WZP.271.1.90.2024.DR

dot. postępowania o udzielenie zamówienia prowadzonego w trybie podstawowym, na podstawie art. 275 pkt 2 pod nazwą: **Zakup i montaż zasilacza awaryjnego (UPS) współfinansowany ze środków Unii Europejskiej w ramach programu Fundusze Europejskie na Rozwój Cyfrowy 2021-2027, projektu grantowego „Cyberbezpieczny Samorząd”.**

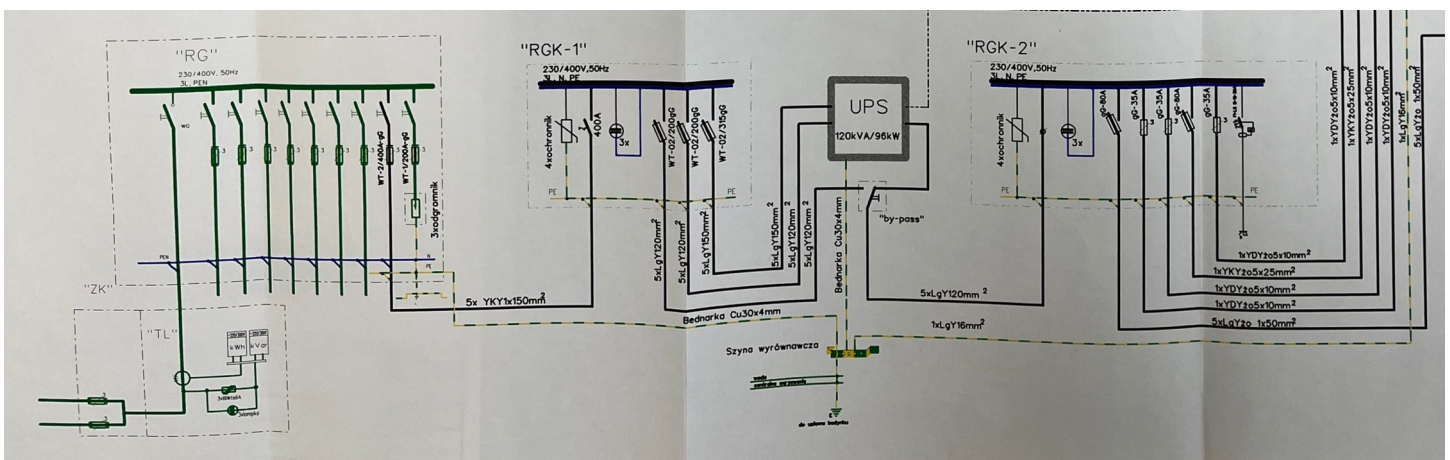
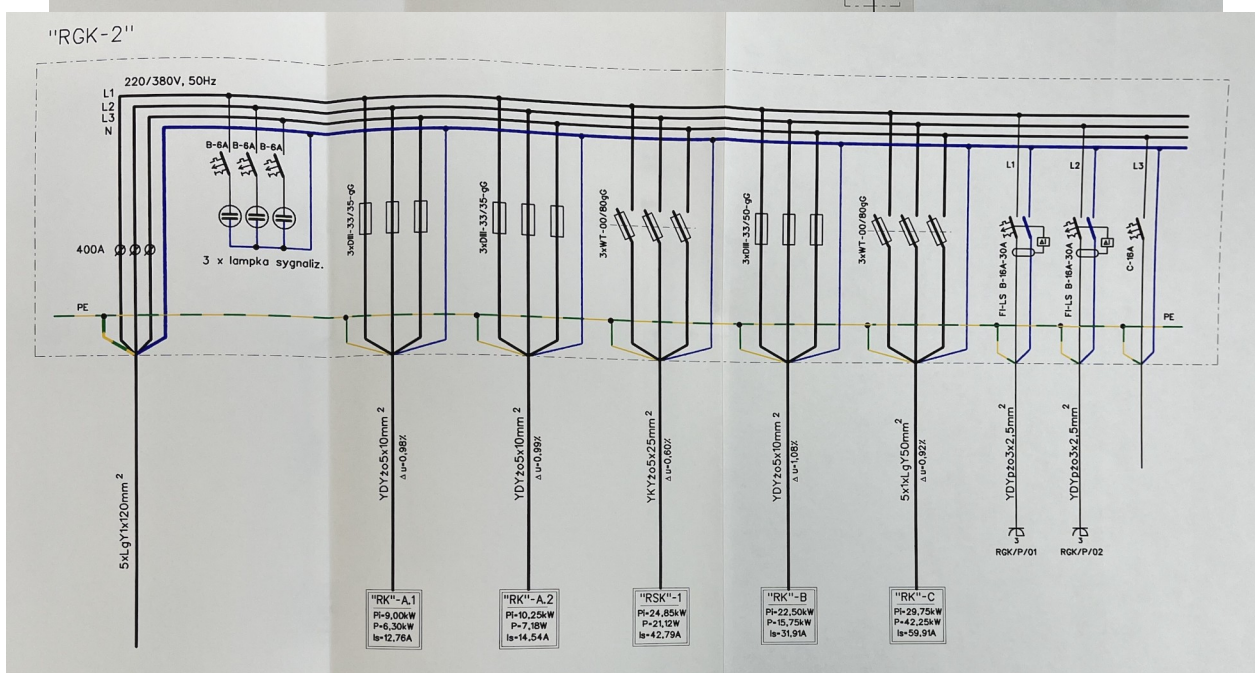
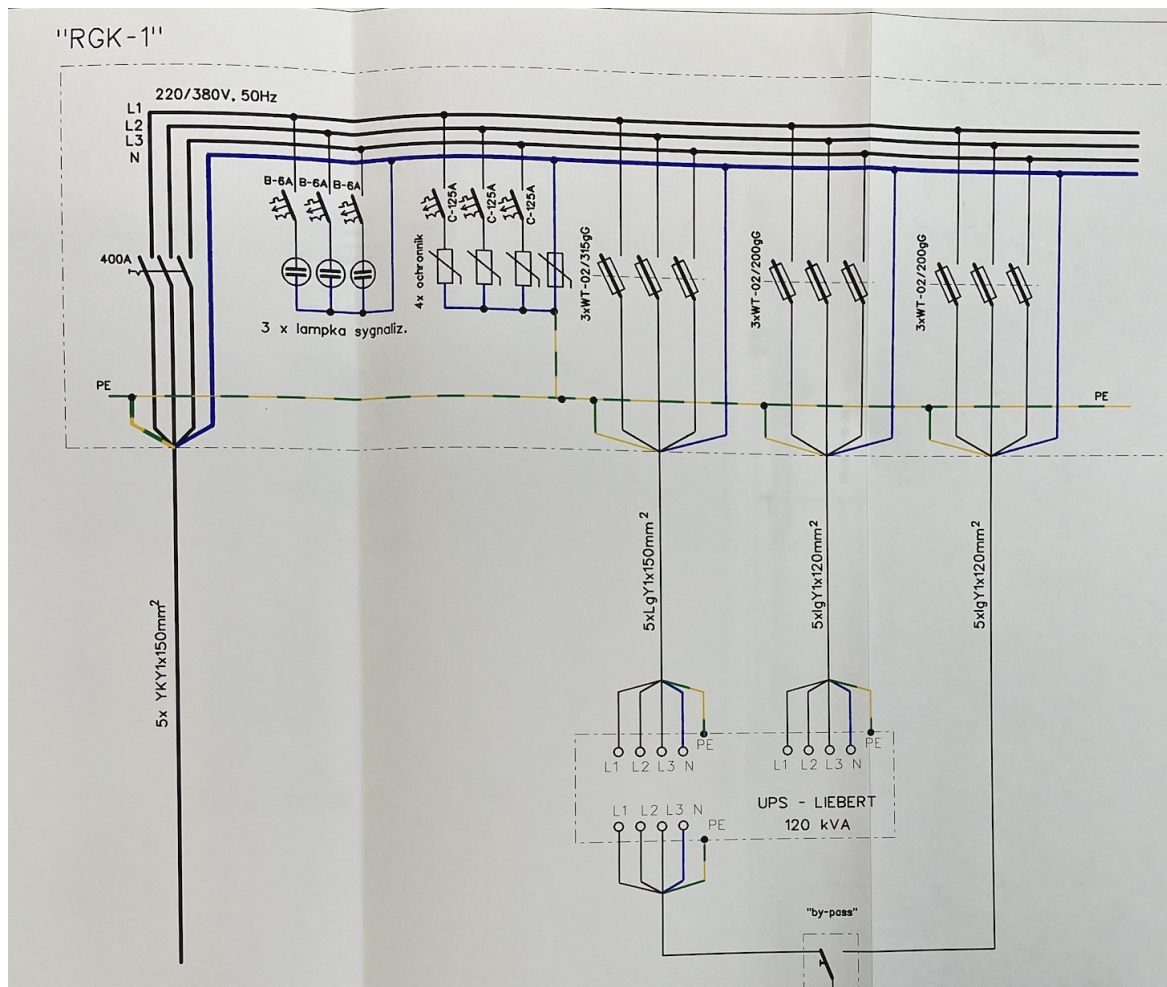
Prosimy o udostępnienie schematu elektrycznego instalacji obiektu dotyczącego włączenia zasilacza UPS w system zasilania obiektu.

#### Odpowiedź
